(仮称) 姫川第八発電所新設による再開発計画

環 境 影 響 評 価 方 法 書

補 足 説 明 資 料

東京発電株式会社

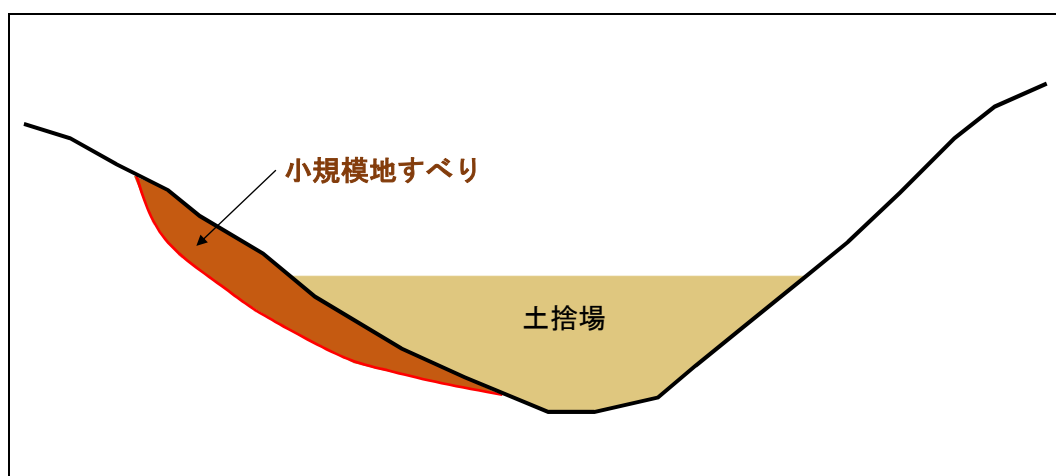
- 5-① 小滝地区土捨場予定地周辺の地すべり地形が再滑動しても土捨場への影響が極めて小さい理由
- 5-② 須沢地区土捨場予定地周辺の小規模な地すべり的な地形について土捨場が押さえ盛土の役目を果たす状況

- 5-① 小滝地区土捨場予定地は、一部が地すべり防止区域、地すべり特別警戒・警戒区域の指定範囲になっています。

法令指定の根拠となる基礎情報を調査した結果、土砂災害特別警戒・警戒区域については、新潟県の HP で情報が公開されていました。これによれば、法令指定範囲は示されているものの、法令指定の根拠となる地すべり範囲等の調査結果は公開されていませんでした。また、地すべり防止区域については、指定に関わる調査結果が公開されていませんでした。

公開情報からは、対象となる法令指定範囲が、どの地すべり地形に対応して設定されたのかについての具体的情報を得ることが出来ませんでした。

別添図 1(1) 土捨て場への土砂運搬ルート（小滝地区）

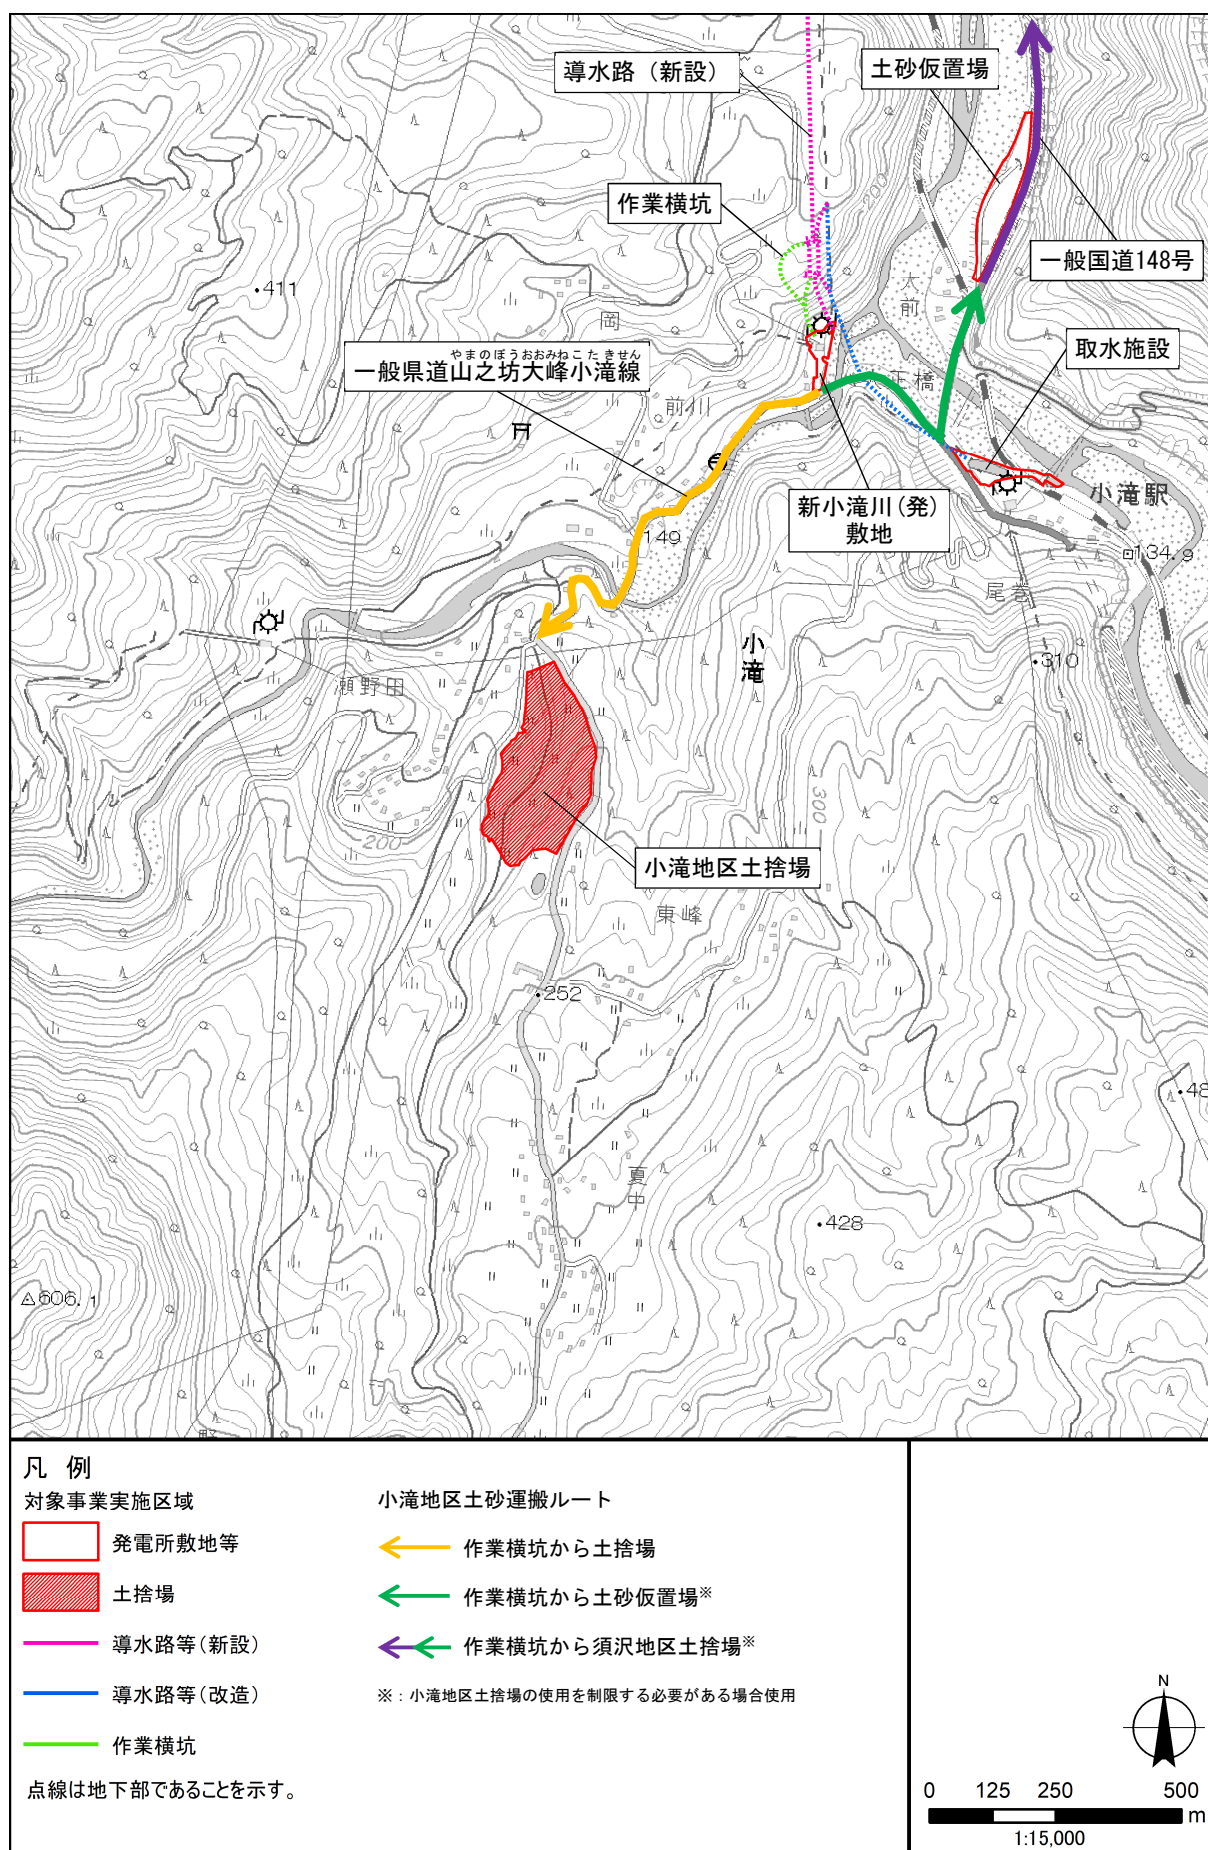
土砂が発生するところから土捨て場までのルートについてそれぞれもう少し詳しく説明してください。その際発生する交通量は1日最大どの程度と想定しているでしょうか。大型車の往復に際し、環境保全措置としてのタイヤ洗浄をすることは可能でしょうか。

小滝地区及び須沢地区の土捨て場までの土砂搬入ルートは、別添1に示すとおりです。

小滝地区では主に一般県道山^{やまの}之坊^{ぼう}大峰^{おおみね}小滝^{こたき}線を、須沢地区では主に作業横坑からの直接搬出の他、一般県道青^{あお}海^み水^{みづ}崎^{さき}線、市道須^す沢^ざ宮^{みや}の谷^{たに}線及び林道須^す沢^ざ池^{いけ}ノ内^{うち}線を使用して運搬する計画です。

交通量につきましては各坑口からの1日の搬出量と使用車両が未定であるため現時点においてはお示しすることができません。施工計画の定まる準備書段階で環境への影響評価も含めてお示しする予定です。

なお、往来に際しては必要に応じてタイヤ洗浄等を行い、公道を通行する際の環境保全に努めます。

別添図 2(1) 保安林位置図 (小滝地区)

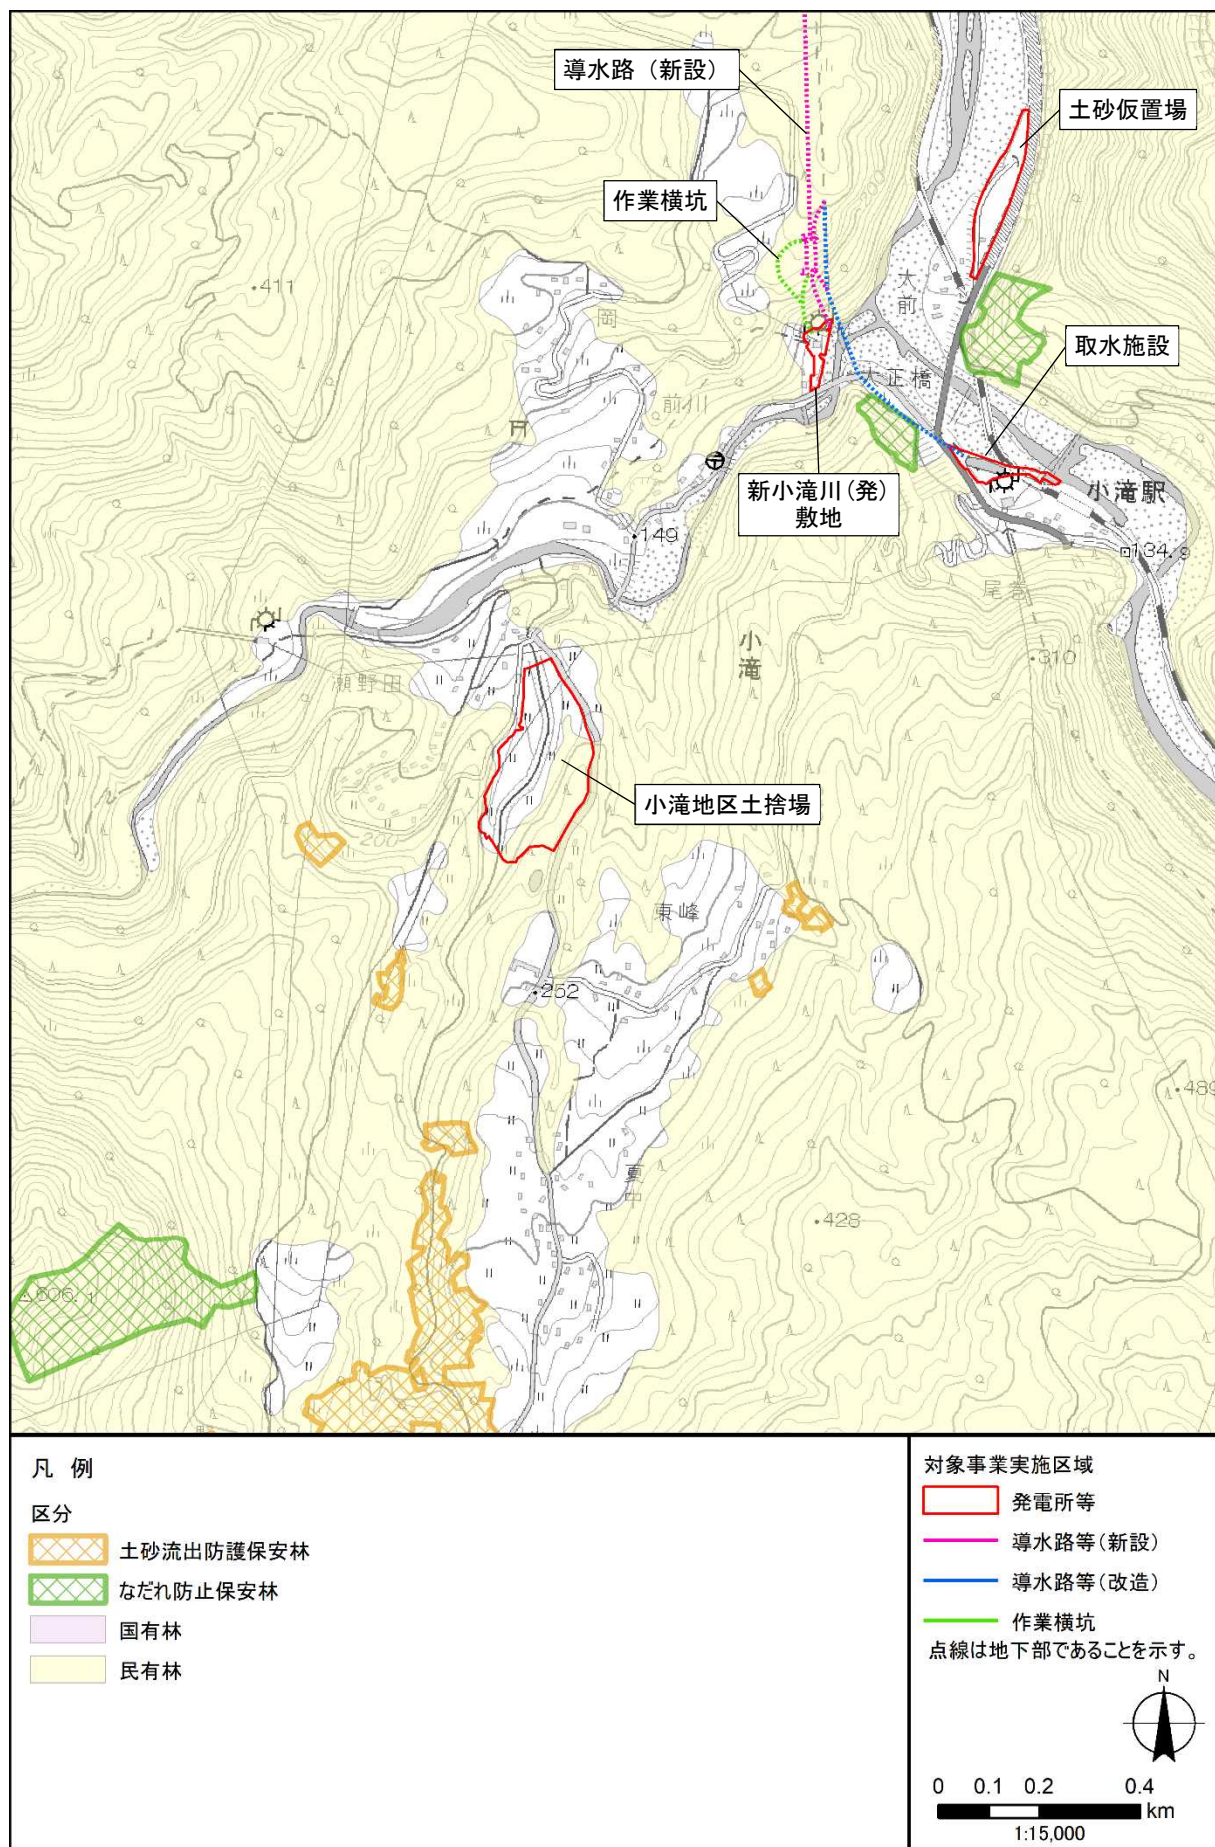
保安林の種類をお示してください。（図3.2.8-8の保安林の全てが土砂流出防備保安林でしょうか？）

対象事業実施区域及びその周辺の保安林の状況は、別添2に示すとおりです。

小滝地区では土砂流出防護保安林の他、なだれ防止保安林が、須沢地区では土砂流出防護保安林のみが設定されています。

なお、準備書では、各地区の拡大図でこれらの種類が判別できるように修正いたします。

別添図 3(1) 水質調査地点の位置 (小滝地区)

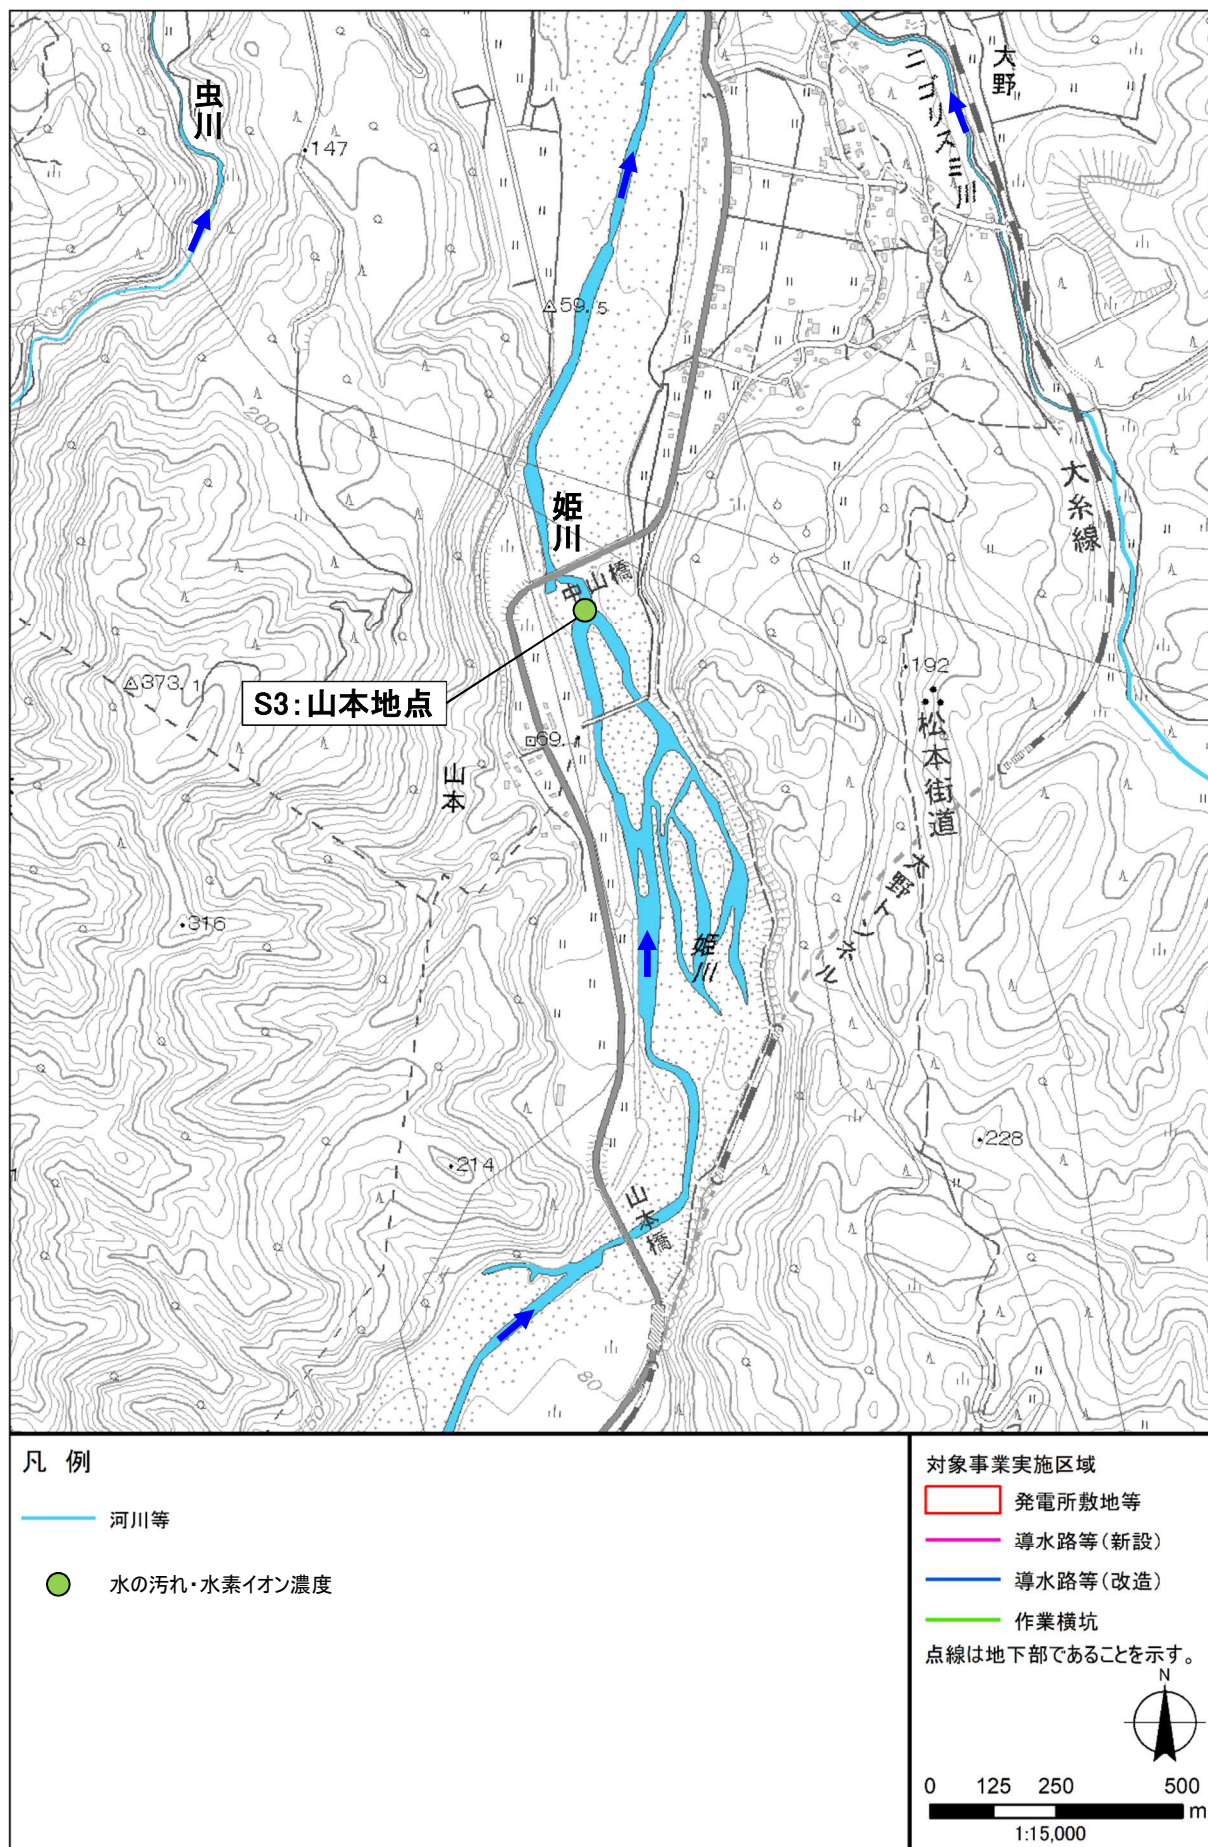
- ・ 水質の調査地点が8点設定されていますが、図が小さすぎて対象事業実施区域と調査点の関係性が良くわかりません。拡大図をご提供ください。また、水の濁りに関する3調査点については、施工による排水の影響を十分に評価できるかを判断するため、各調査点の集水域をお示しください。（河村顧問）
- ・ p. 291の図に水質調査地点が示されています。できれば、これらの調査地点がどの影響予測評価項目に対応するのか、また選定根拠は何か、を整理して表を作成して示していただけるとよいと思います。（中村顧問）
- ・ 水質（水の汚れ、水素イオン、濁り）の調査点（S1～S8）を選定した理由や根拠をわかりやすくまとめてください。（平口顧問）
- ・ 調査点に関連する「入リコン沢」や「八千川」の位置を図6. 2. 2-3（p. 291）及び図3. 2. 3-1 河川、湖沼の状況（p. 137）には記載して欲しい。（平口顧問）
- ・ 水質調査地点S8が位置する八千川の流路が図中（図6. 2. 2-3）から読み取れません。八千川の流路がわかる図面を示してください。また、八千川が姫川に合流している場合には、その合流地点にも調査地点を追加する必要はないでしょうか。

水質調査地点等の図は別添3に、各調査地点の設定根拠等は表10に示すとおりです。

水の汚れの調査地点は、姫川における既設発電所の減水区間（本事業の実施により流量変化が想定される区間）の上流、中間、下流の地点に配置しています（別添図3(1)～(3)）。

水の濁りの調査地点は、各地区の土捨て場からの排水が流入する沢及び河川に配置しています（別添図3(1)、(3)）。

水素イオン濃度の調査地点は、工事排水の排出が想定される姫川、小滝川、入リコン沢及び八千川に配置しています（別添図3(1)～(3)）。

別添図 4(1) 魚類・底生動物・カワネズミの調査位置 (小滝地区)

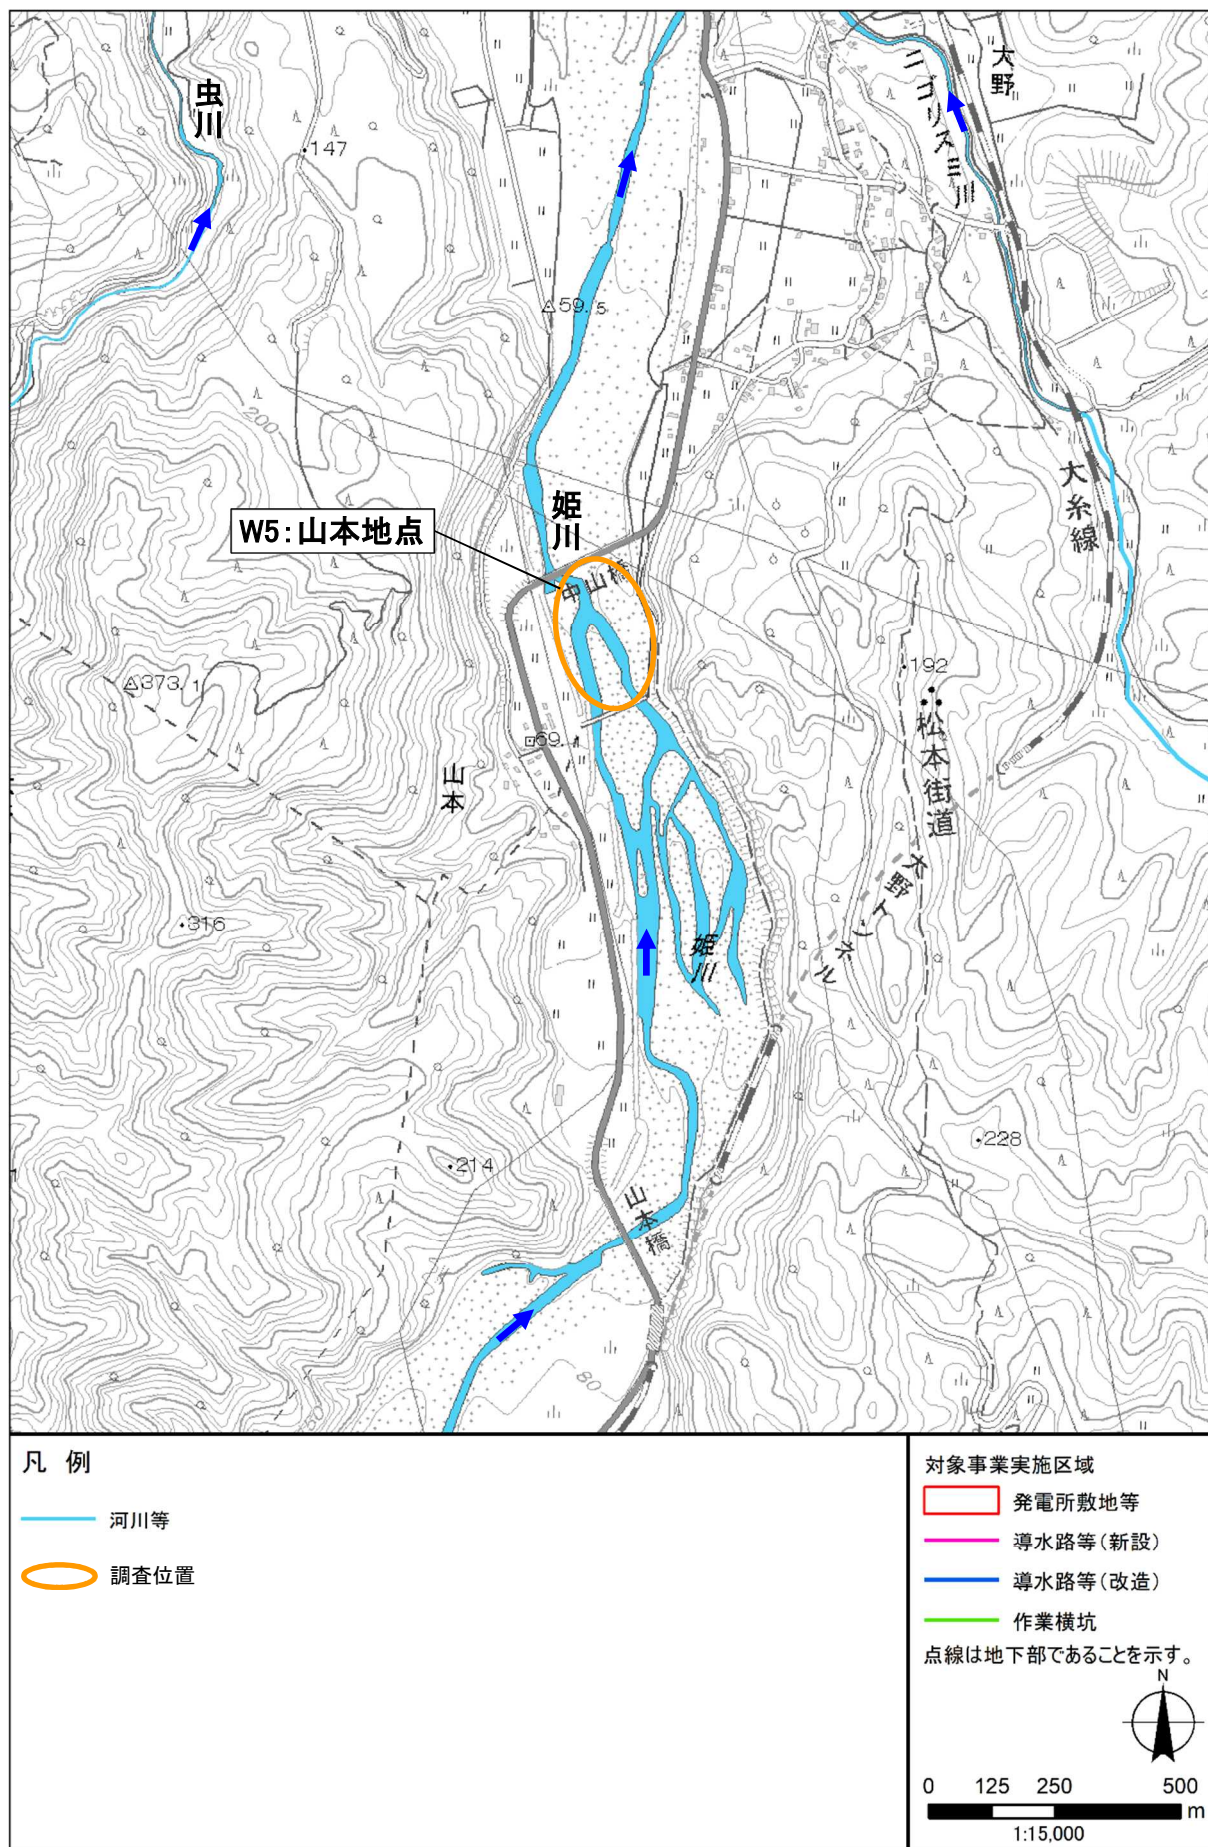
- ・魚類・底生動物の調査地点について事業影響が想定される地点を設定されたとのことですが、想定される影響や調査地点（範囲）の詳細について記述（図示）することをご検討ください。
- ・魚類・底生動物及びカワネズミの調査地点が9点設定されており、地点数としては十分かと思いますが、水質調査点と同様に、p. 304の地図では河川等の水域と調査点及び対象事業実施区域との関係性が良くわかりません。拡大図をご準備いただき、調査点の設定根拠がわかるようにしてください。河川以外の沢筋やため池等の水域が存在する場合には、あわせて表示してください。

魚類・底生動物・カワネズミの調査位置は別添 4 に、各調査地点の設定根拠等は表 12 に示すとおりです。

姫川については、新姫川第六発電所の放水路と小滝川との合流点の前後、既設の姫川第七発電所放水口（新設する姫川第八発電所放水口と共用）の前後、前述の地点の中間に配置しており、減水区間を含むように設定しています。

入リコン沢と八千川については、各地区土捨場の上下流に調査地点を設定しています。
